Réf.: PhD/EB/HT/AD, n°5

**Objet : Montfalcon - Saint-Clair-de-Galaure - demande d'autorisation environnementale pour
un projet de parc éolien - enquête publique - avis de FNE Isère**

Site Natura 2000 Étangs, landes, vallons tourbeux humides et ruisseaux à écrevisses de Chambaran (zone spéciale de conservation, n°FR8201726) - Extrait cartographique de l'INPN, le 18/02/2025 ([Espaces naturels](#))

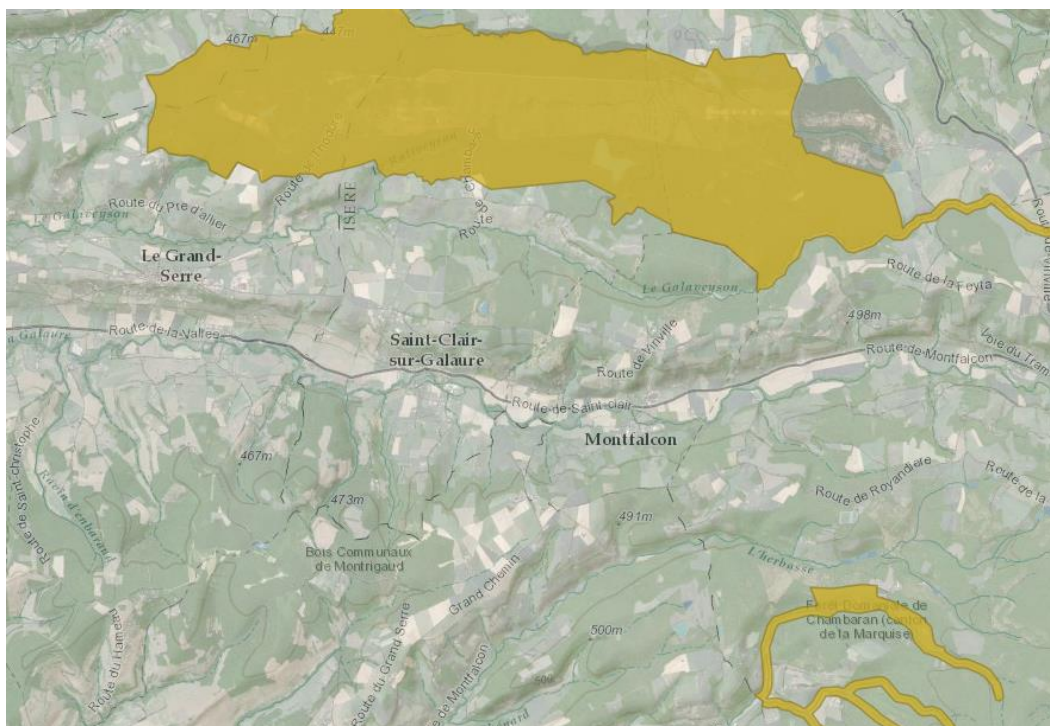
Le site est compris dans le périmètre de la ZNIEFF de type 2 "Chambarans" et se trouve à proximité immédiate de la ZNIEFF de type 1 "Plateau de Chambaran", mais également du site Natura 2000 "Étangs, landes, vallons tourbeux humides et ruisseaux à écrevisses de Chambaran" (n°FR8201726). Ce site Natura 2000 a été désigné, notamment en raison de la présence de nombreuses espèces de chauves-souris, dont 8 espèces d'intérêt communautaire.

Notons que le projet de parc éolien n'apparaît pas parmi les projets d'aménagement identifiés par le document d'objectifs Natura 2000 de 2009.

Illustration 29. Trame verte de la région Auvergne-Rhône-Alpes (SRADDET, p. 59)

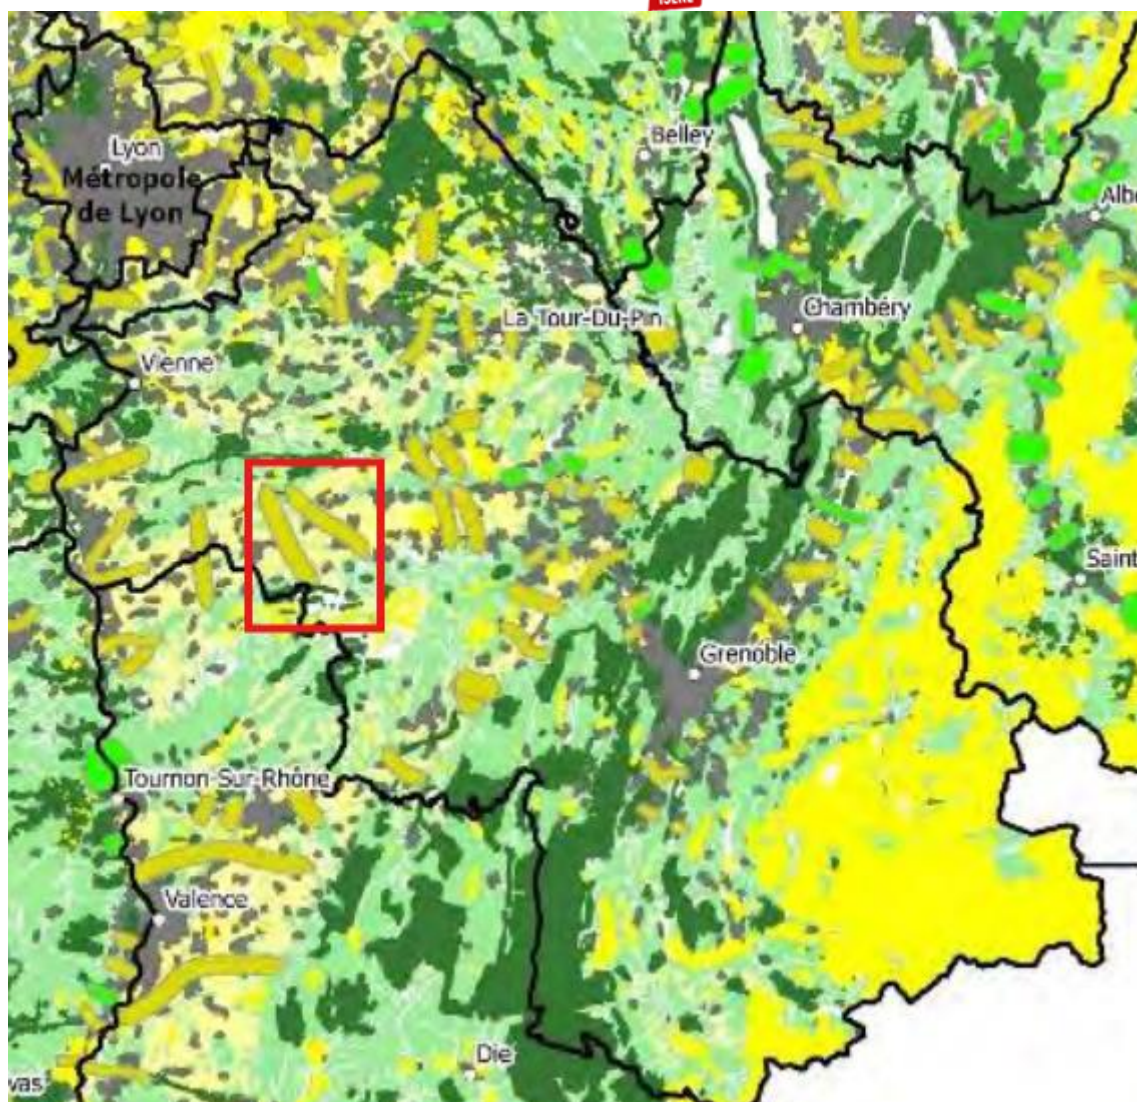
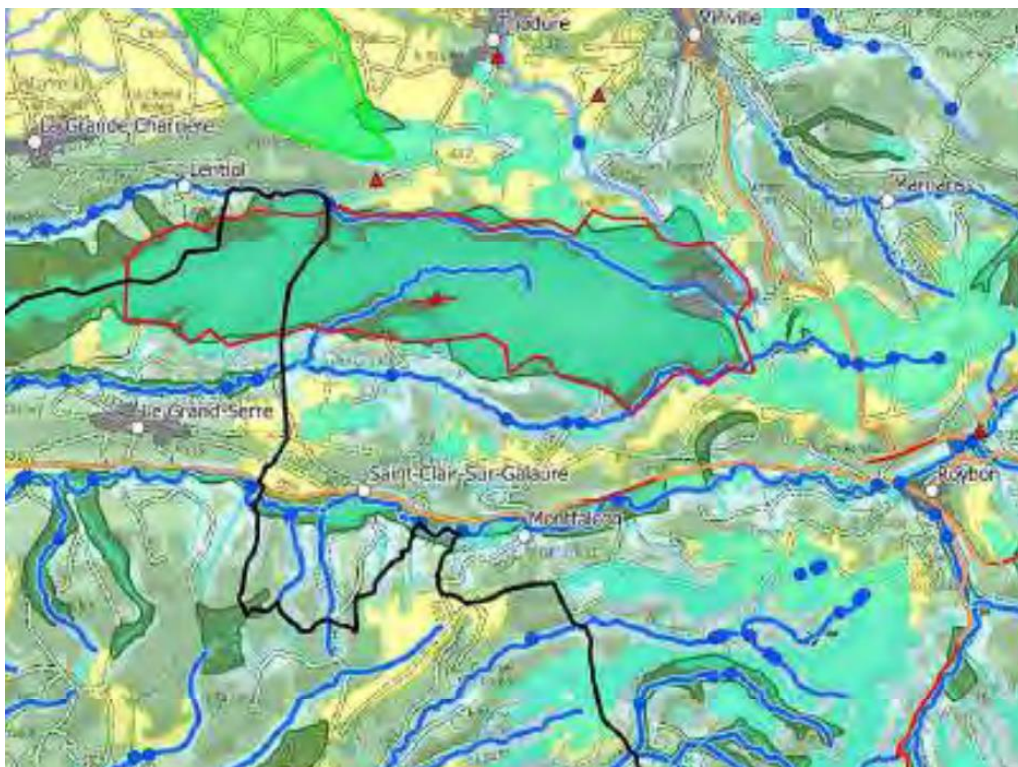
D'après la cartographie des différents documents de planification, le lieu d'implantation du projet est situé au **carrefour de plusieurs corridors et réservoirs de biodiversité d'intérêt régional.**

Au niveau régional (SRCE), la zone du projet n'est pas directement dans le réservoir mais dans sa continuité directe et suit un corridor régional. Les éoliennes sont parallèles aux trajectoires principales de vol et de migration, mais situées dans un axe de migration connu au niveau local. Site d'autant plus sensible qu'il mélange milieu forestier et milieu humide.

SCOT du Grand Grenoble p. 33

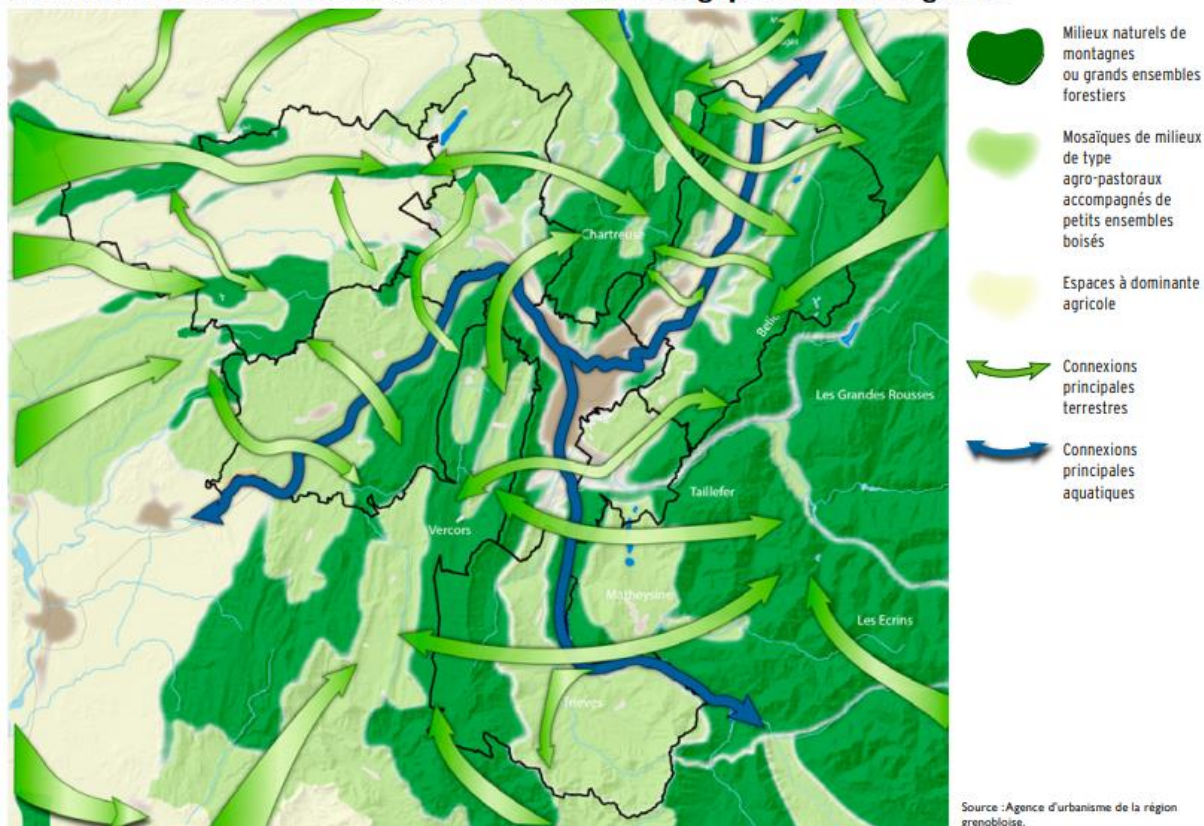
D'après le SCOT du Grand Grenoble (PADD_SCoT, p33), la zone des éoliennes est située dans un réservoir identifié au niveau local.

Schéma régional éolien RA, p. 125

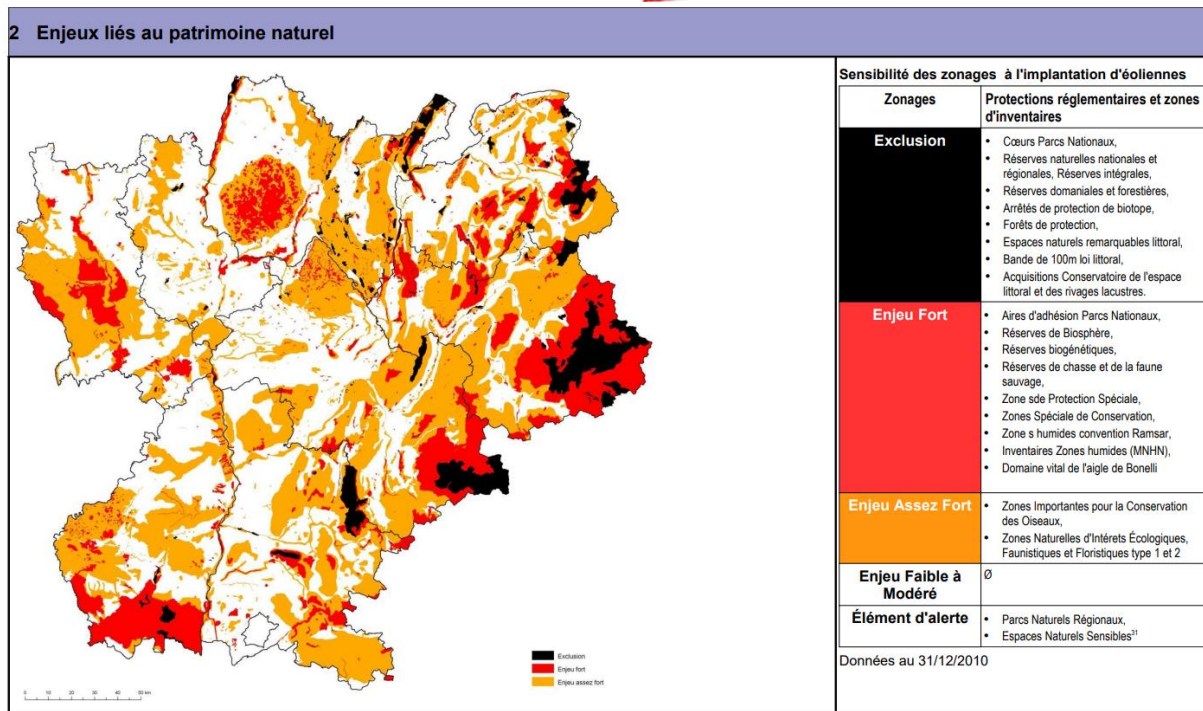
Le pétitionnaire lui-même relève que " l'aire d'étude élargie, [...], est située entre deux axes migratoires majeurs" (EI, p. 258).

Le projet est situé au niveau d'une crête qui concentre les courants et favorise le passage des migrateurs à basse altitude. 6 éoliennes sont situées dans des sites à enjeux forts pour les oiseaux.

Il ressort du dossier que le pétitionnaire n'a pas cherché à éviter ces axes migratoires majeurs ; et plus généralement, n'a pas recherché un lieu d'implantation présentant des enjeux écologiques plus faibles.
